HONORABLE CABILDO

PROPUESTA PARA MODIFICAR LA ESTRATEGIA DEL PROGRAMA DE DESARROLLO URBANO DE COLIMA REFERENTE A LA PROYECCION DE LA ARTERIA COLECTORA AC-14.

**PROPUESTA PARA MODIFICAR
LA ESTRATEGIA DEL PDU
COLIMA REFERENTE A LA
PROYECCIÓN DE LA ARTERIA
COLECTORA AC-14**

TRAMO UBICADO ENTRE LAS
VIALIDADES DE PROYECTO:
AC-19 Y VP-12

CONTENIDO:
Situación Actual y Propuesta de Modificación
Estructura Urbana - PDU Colima

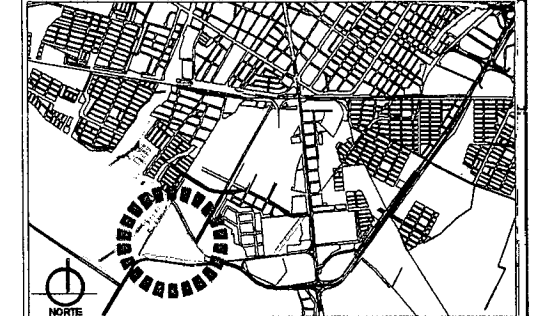
Las acciones urbanas en materia de infraestructura vial que contempla el aprovechamiento urbano del Instituto "JOSÉ MARTÍ" permiten estimar que la propuesta de suprimir el tramo proyectado de la arteria colectora AC-14 ubicado entre las vialidades de proyecto AC-19 y VP-12 es técnicamente viable.

La propuesta consiste en enlazar los dos cuerpos viales existentes de la Av. Paula Lugo (AC-14) a la calle Belisario Domínguez (AC-19) para consolidar su derecho de vía con las acciones emprendidas por el Instituto José Martí, generando un circuito vial interno junto con las vialidades AC-15 y VP-12 y favoreciendo la circulación vehicular

AC-14: Arteria colectora que opera como franja separadora entre las zonas habitacionales y las de desarrollo económico controlado y se desarrolla a ambos lados del canal. El derecho de vía debe ser de 17.50 metros a ambos lados del canal y debe contener, además de ajustarse a las normas que establece el Reglamento de Zonificación del Municipio de Colima en su artículo 221, un camellón arbolado de 15 metros donde se aloje el canal. Este vial va se desarrollará de la VAC-3 a la AC-19.
